Betreft: Inspraakreactie concept Voorlopig Ontwerp project HOV Station  
Beverwijk

Hieronder de gezamenlijke inspraakreactie van de afdelingen Velsen en IJmond-  
Noord op het concept Voorlopig Ontwerp Project HOV Station Beverwijk.

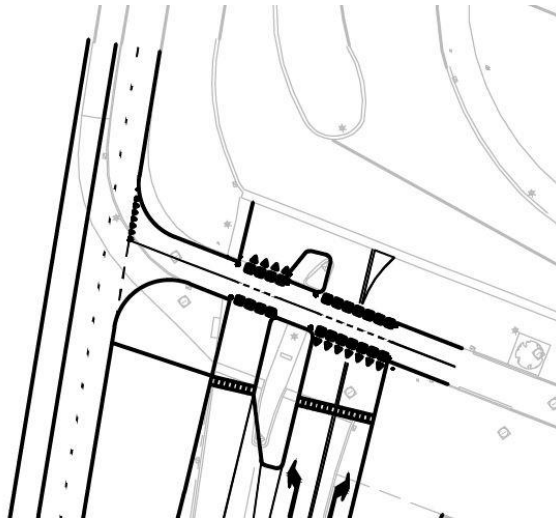
1. Het voorgestelde ontwerp van de T-kruising Wijkeroogstraat - fietspad naar de onderdoorgang is niet conform de richtlijnen voor de doorfietsroute.
2. Aanpassing van de kruising van deze route met de Wijkerstraatweg is niet in het project meegenomen.

Wij vinden dat deze twee kruisingen ontworpen en uitgevoerd moeten worden met een rotonde en vrijliggend fietspad naar de nieuwe onderdoorgang.

*Huidige vormgeving kruising Wijkeroogstraat ongeschikt voor doorfietsroute.  
T-kruising Wijkeroogstraat voldoet niet aan de eisen van de doorfietsroute.*

*Door de Fietsersbond geadviseerde en gewenste vormgeving om een goede doorfietsroute te bewerkstelligen.*

gepresenteerd. De simulatie bevestigde dat doorstroming met een rotonde gunstiger was dan met een fietsstraat. Die simulaties waren echter nog gebaseerd op modelmatige gegevens en niet op verkeerstellingen waarin ook inzicht is over het aandeel sluipverkeer. Zijn de recente (visuele) tellingen op de Wijkerstraatweg e.o. gebruikt om de simulaties te herijken? En wat zijn de resultaten?

### Busbaan Wijckermolen (kruispunt en wegvak)

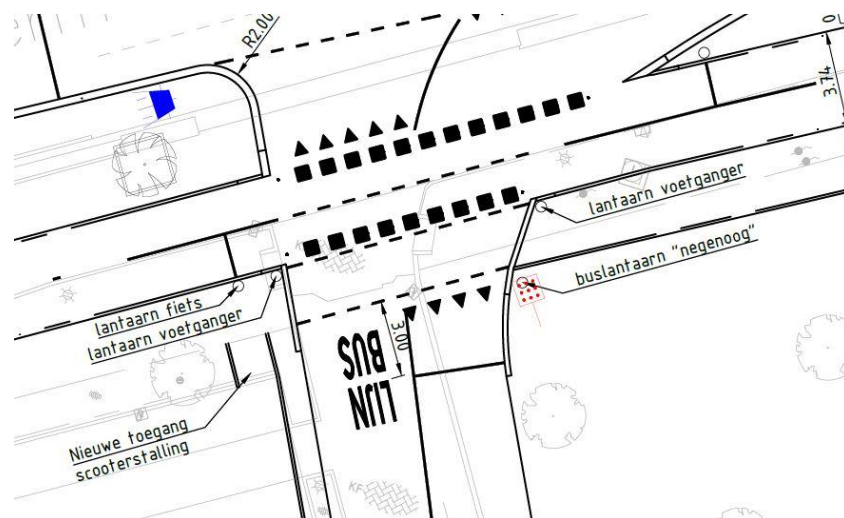
Het fietspad langs de Wijckermolen is deel van de doorfietsroute. Daarom dient in het fietspad voordetectie voorzien te worden opdat de fietsers op de kruising

met de busbaan tijdig groen licht krijgen en niet hoeven te stoppen. NB: Het is een tweerichtingenfietspad; wij nemen aan dat het ontbreken van een lantaarn fiets voor de andere richting een onvolkomenheid is in de tekening.

Omdat deze route meer betekenis gaat krijgen en omdat de huidige slinger in de weg nabij het zebrapad, vloeiend wordt en dus de snelheid van het autoverkeer niet meer wordt geremd, verzoeken wij de gemeente Beverwijk tegelijk met dit plan, op de kruising Wijckermolen - Bootsmanszij een tussensteunpunt voor voetgangers en fietsers aan te leggen. Dit is een bekende gevaarlijke oversteek.

#### Opstelplaats fietsers en brommers oversteek Velsertaverse zijde overweg Velsertavers

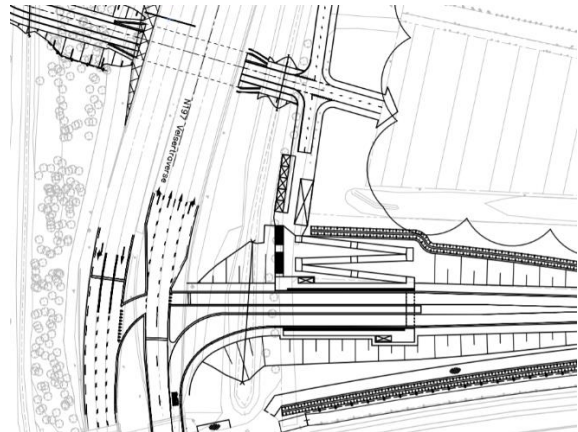
In de bestaande situatie is de opstelplaats voor voetgangers en fietsers erg krap en staat men elkaar in de weg. In het voorgesteld ontwerp met het nieuwe fietspad wordt de opstelkans voor fietsers minimaal en voldoet niet meer. Bij detaillering van dit punt dient een voldoende grote opstelplaats gecreëerd te worden. Ook dienen de onnodige scherpe knikken in het fietspad langs de Velsertaverse tussen de oversteek Velsertweg en de oversteek Velsertaverse meer vloeiend gemaakt te worden.
